改善箇所説明図

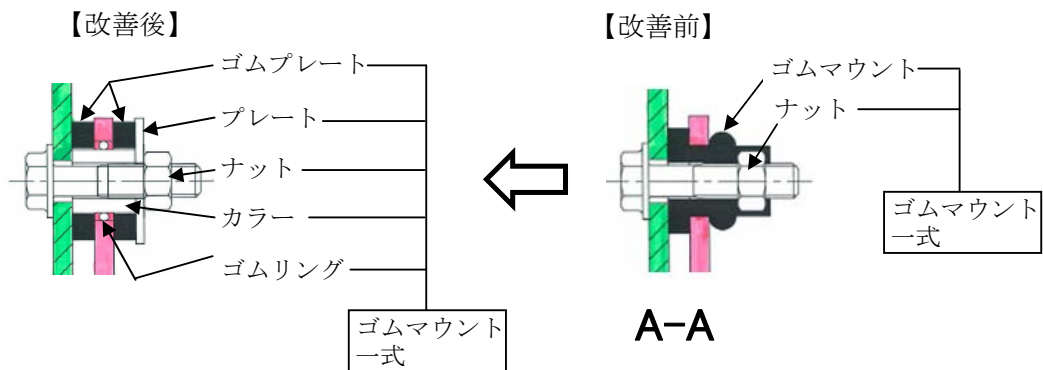
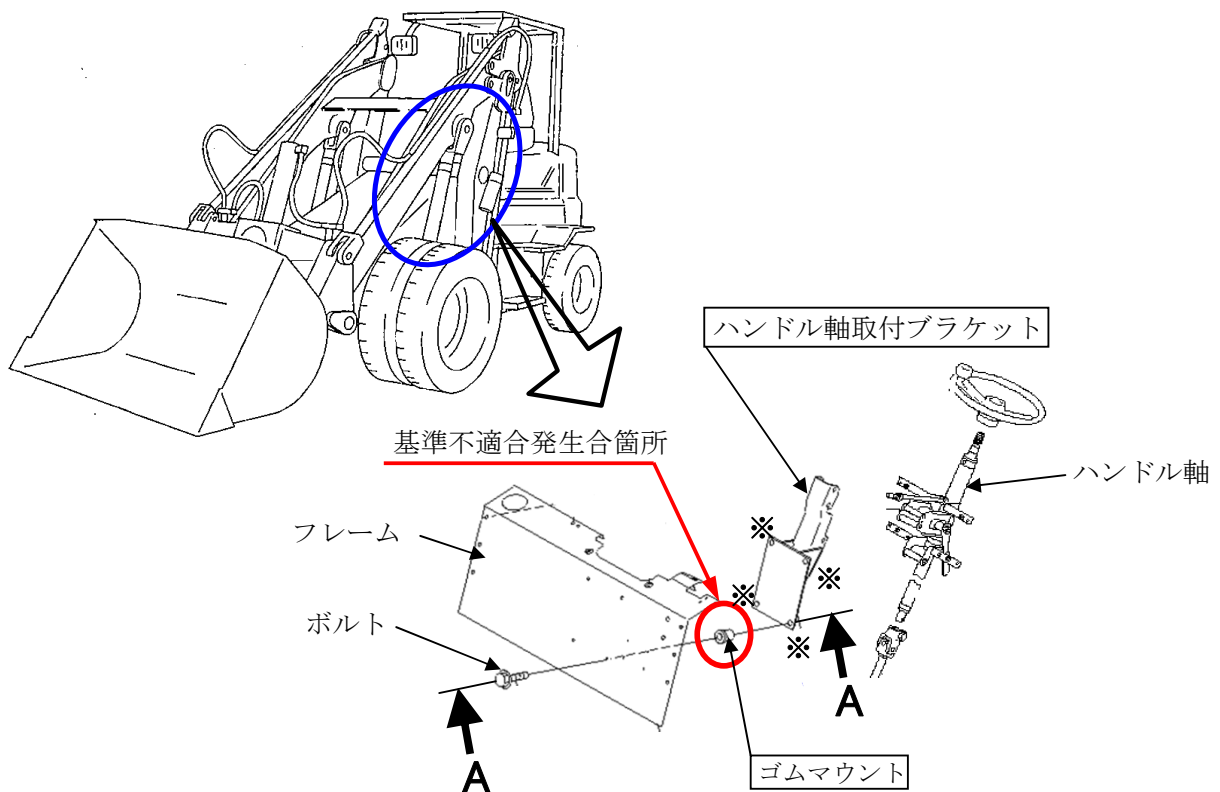
かじ取り装置において、ハンドル軸取付ブラケットのフレームへの取付方法が不適切なため、ハンドルに荷重がかかるとゴムマウントが破損し、ブラケットが外れる場合がある。そのため、ハンドル軸の固定が不十分となり、容易にかじ取り操作ができなくなるおそれがある。

注：□ は交換部品を示す。
(※印4箇所)

改善措置の内容：全車両、ハンドル軸取付ブラケットとゴムマウント一式を対策品に交換する。

識別：ハンドル軸取付ブラケットに白色ペイントを塗布する。
